改善箇所説明図

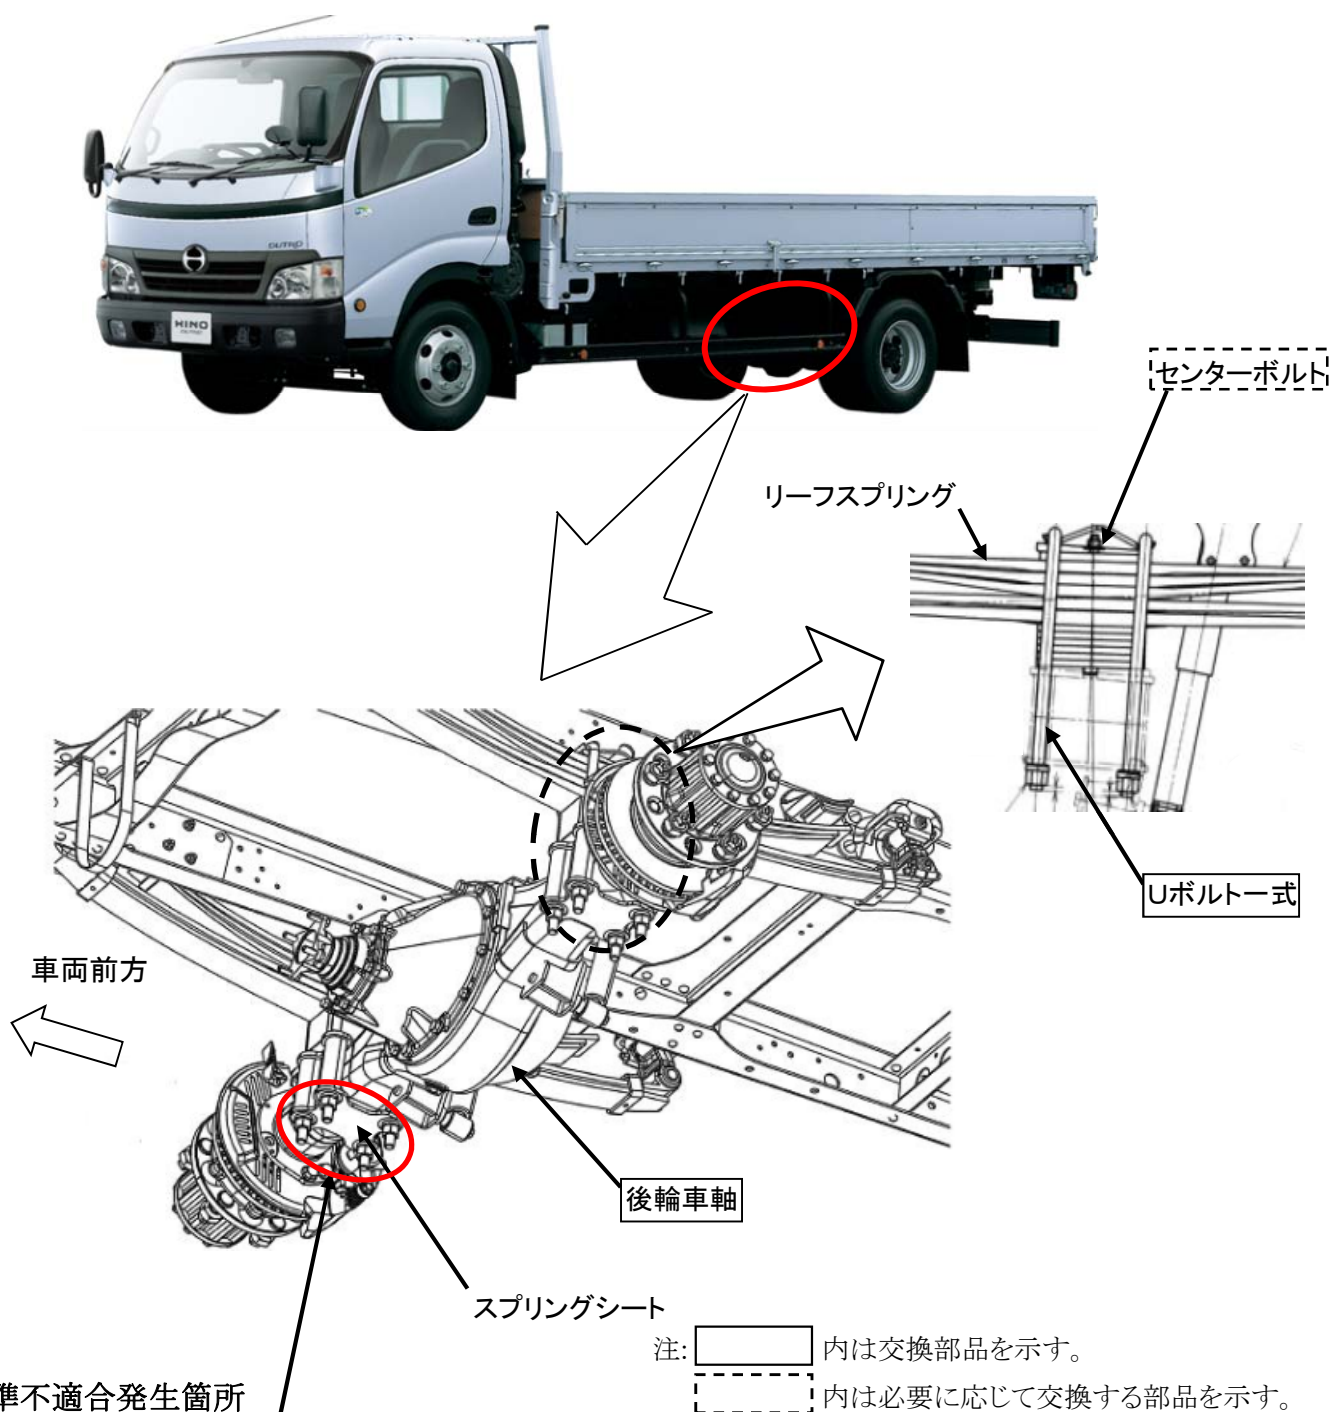
後輪車軸において、当該車軸に溶接されているスプリングシートの加工が不適切なため、後輪車軸とリーフスプリングを固定しているUボルトが緩む場合がある。そのため、そのまま使用を続けると、リーフスプリングのセンターボルトが折損し、走行安定性を損なうおそれがある。

全車両、後輪車軸を良品と交換するとともに、Uボルト一式を新品に交換する。
 尚、Uボルトの締付けナットの緩みを確認し、4箇所とも緩んでいた場合は、リーフスプリングのセンターボルトを新品に交換する。

識別:改善済車両には車台番号打刻位置の下側に黄色ペイントを塗布する。
